„Přemístění haly pro OTV a zřízení integrovaného pracoviště OTV a ST v rámci OŘ Praha“

Vysvětlení, změny a doplnění zadávací dokumentace - Dodatek č. 2

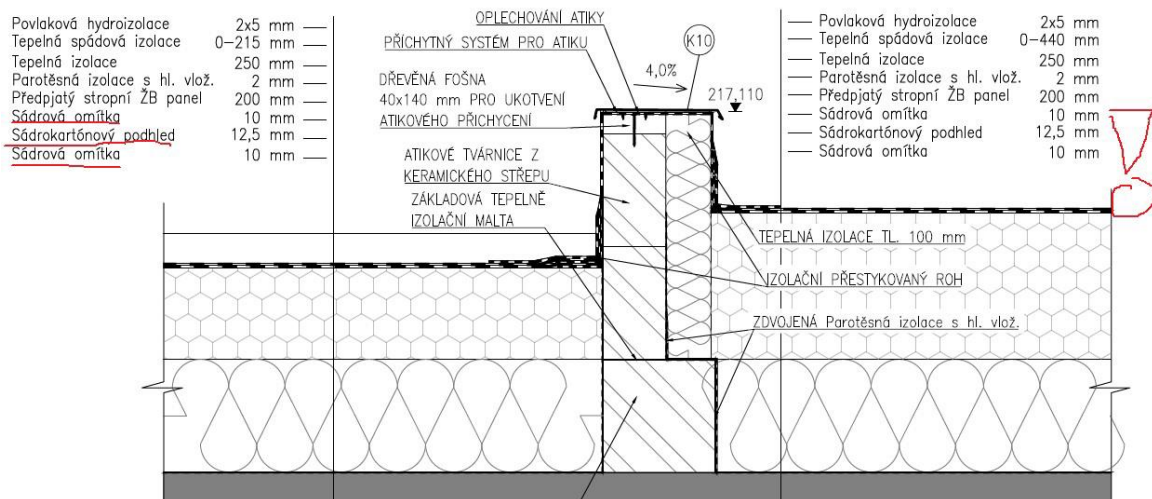
V poskytnuté zadávací dokumentaci u objektu SO_10-61-01 jsou v architektonicko – stavebním řešení detaily konstrukce. Detail č. 31 – sádrová omítka je jak pod sádkartonovou konstrukcí (tl.10mm), tak na ní. To se nezdá možné.

Žádáme zadavatele o vysvětlení a opravu.

ŽB panely ve 2NP budou bez omítnutí.

Sádkartonové podhledy budou na pohledové straně vyrovnány sádkovým tmelem bílé barvy tl. 5 mm, bez nutnosti broušení.

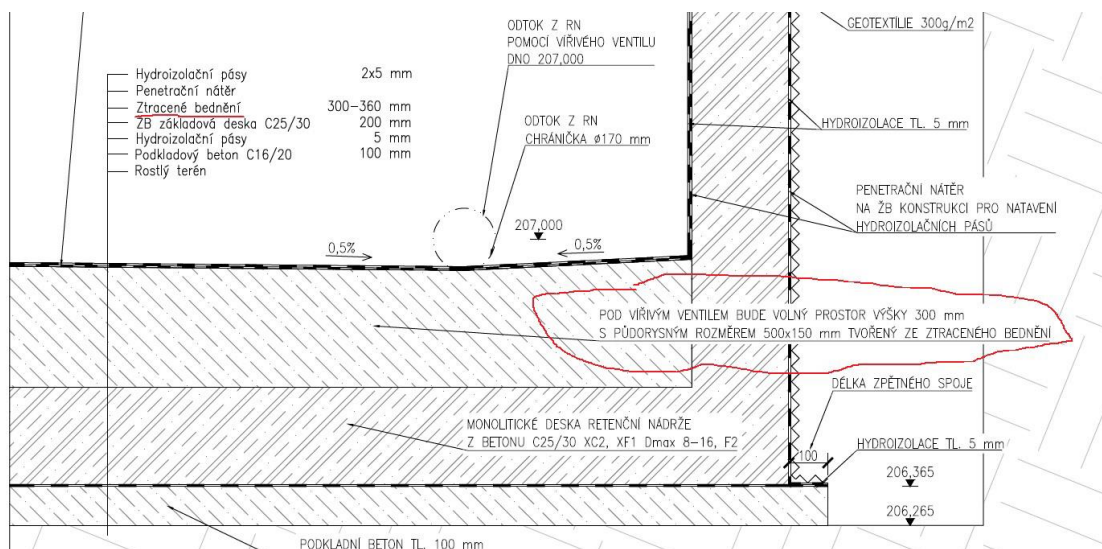
V poskytnuté zadávací dokumentaci u objektu SO_10-61-01 jsou v architektonicko – stavebním řešení detaily konstrukce. Detail č. 40 – ztracené bednění pod vířivým ventilem. Toto bednění není uvedeno ve výkazu výměr.

Žádáme zadavatele o vysvětlení a doplnění do výkazu výměr.

Bylo doplněno do Výkazu výměr v části E.2 / SO_10-61-01 / Hala, ST, OTV.
